Title - Sujet Wharf Construction - Caraquet,NB	
Solicitation No. - N° de l'invitation EC015-180071/A	Amendment No. - N° modif. 013
Client Reference No. - N° de référence du client R.081895.001	Date 2017-06-28
GETS Reference No. - N° de référence de SEAG PW-\$PWB-007-4124	
File No. - N° de dossier PWB-7-40012 (007)	CCC No./N° CCC - FMS No./N° VME
Solicitation Closes - L'invitation prend fin at - à 02:00 PM on - le 2017-07-05	Time Zone Fuseau horaire Atlantic Daylight Saving Time ADT
F.O.B. - F.A.B. Plant-Usine: <input type="checkbox"/> Destination: <input checked="" type="checkbox"/> Other-Autre: <input type="checkbox"/>	
Address Enquiries to: - Adresser toutes questions à: Ellis-Herring , Alison PWB	Buyer Id - Id de l'acheteur pwb007
Telephone No. - N° de téléphone (506) 636-3908 ()	FAX No. - N° de FAX (506) 636-4376
Destination - of Goods, Services, and Construction: Destination - des biens, services et construction:

This Solicitation Amendment No. thirteen (13) is raised to include the following addendum no. 13.

Addendum No. 13

DAWING S09 SECTIONS AND DETAILS

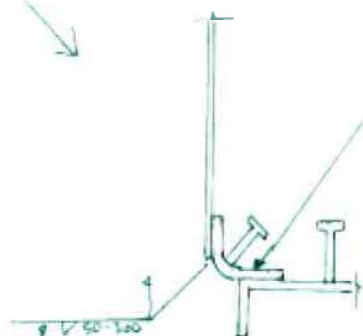
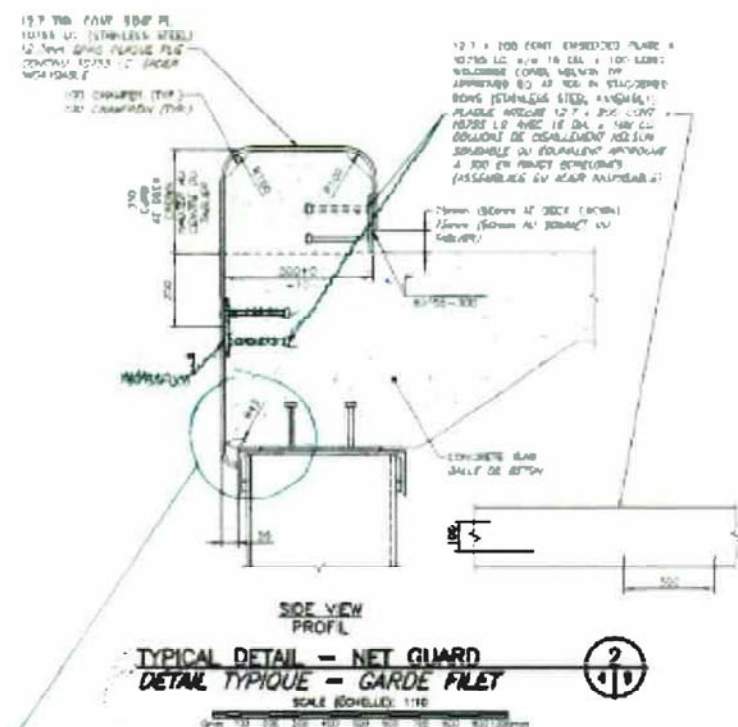
Modify typical Detail 2 as per shown attached.

We were to receive a revised detail concerning the installation and welding on site of the net guard shown in detail 2/4/9 in drawing S09 of 12.

Unfortunately, we have not yet received the revised detail. It was the impossibility of welding the inner plate on site.

Modify typical Detail 2 as per shown below:

12.7 x 250 cont. embedded bent plate c/w
16 dia x 100 long weldable dowel Nelson or
approved eq. at 300 o.c.(stainless steel
assembly)

See attached.
